Oversikt høringsuttalelser til Stokkfjellet 2 vindkraftverk områderegulering

NVEs innspill - Varsel om oppstart - Områderegeringsplan for Stokkfjellet vindkraftverk - Selbu kommune

Kartet viser planavgrensning (rød stiplet linje) med eksisterende veg og vindturbiner i svart og planlagte tiltak i rødt.

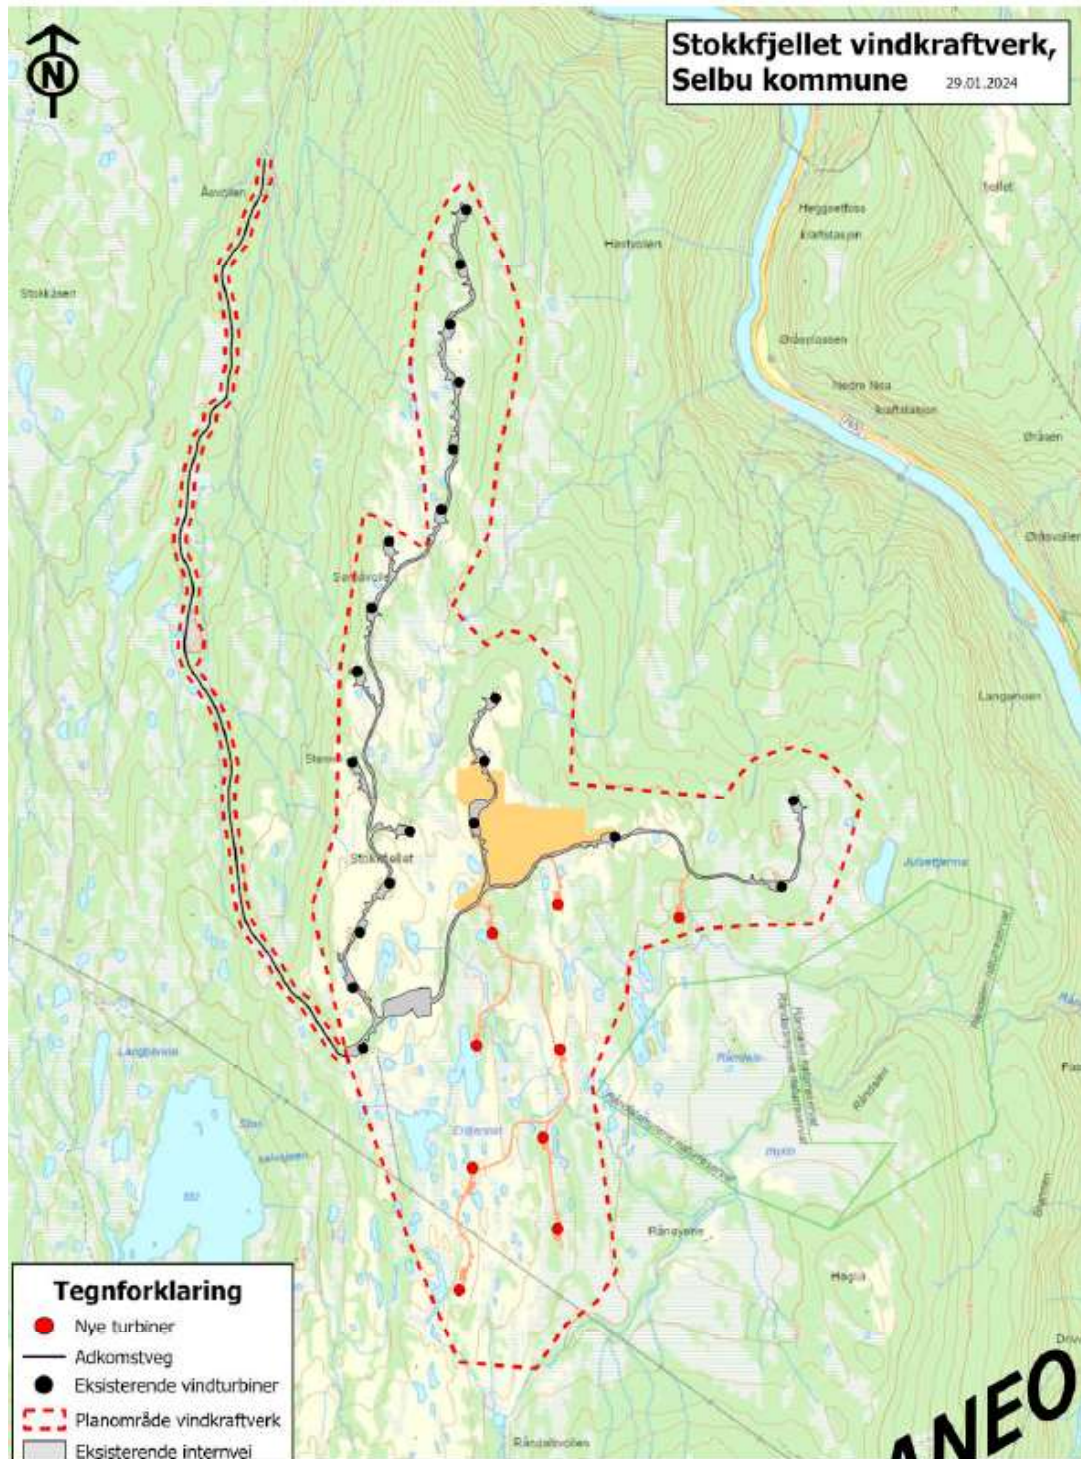
Plangrensen som fremmes nå, har imidlertid utvidelser som krever undersøkelser før endelig uttalelse kan gis. I vedlegg 5 Notat Utvidelse av planområde for sti, så har foreslått planområde et kulturminne som må hensyntas. Dette gjelder Askeladden ID304584, som er en jernvinneovn fra romersk jernalder (0-400 e.kr.). Kulturminnet ble lastet inn november 2023, etter oppfølging av funnmelding. I Askeladden gis denne beskrivelsen:

I omtalen av plangrensen som fremmes, vises det til at det er påtenkt en tursti med bredde på 1,5 meter, oppført med grusdekke. I tillegg kommer arealer for grøft og drenering. Planområdet som er avsatt er imidlertid langt større enn arealet som er aktuelt for sti. Dette for å tilpasse stien grunnforhold og naturkvaliteter som våtmark og bekker. I tillegg kan det gjennom områdeplanen stilles vilkår om ivaretagelse av natur og terreng. Det er følgelig ikke angitt nærmere hvor sti med drenering skal føres. AID304584 er ikke endelig avgrenset. Før Trøndelag fylkeskommune kan gi en uttalelse til utvidelsen av plangrensen ned mot Julsettjenna, er det påkrevd med en grundigere avgrensning under forhold som ikke tildekker kulturminnet (snø, is etc). Det beregnes en arbeidsdag til dette, for to personer.

Videre er planområdet utvidet med vel 4,5 km langs eksisterende vei til vindmølleparken fra Åsvollen til Stokkfjellet. Bredden på planområdet er 40 meter til hver side for senterlinje på veien. Det er flere områder her med potensial for kulturminner, hvor da særlig jernvinne er aktuell. Før endelig uttalelse til denne planutvidelsen kan gis, er det påkrevd med en befaring. Det beregnes to arbeidsdager for to personer til dette. Til sammen avkreves tre dager i felt til nødvendige undersøkelser. Se vedlagt budsjett.
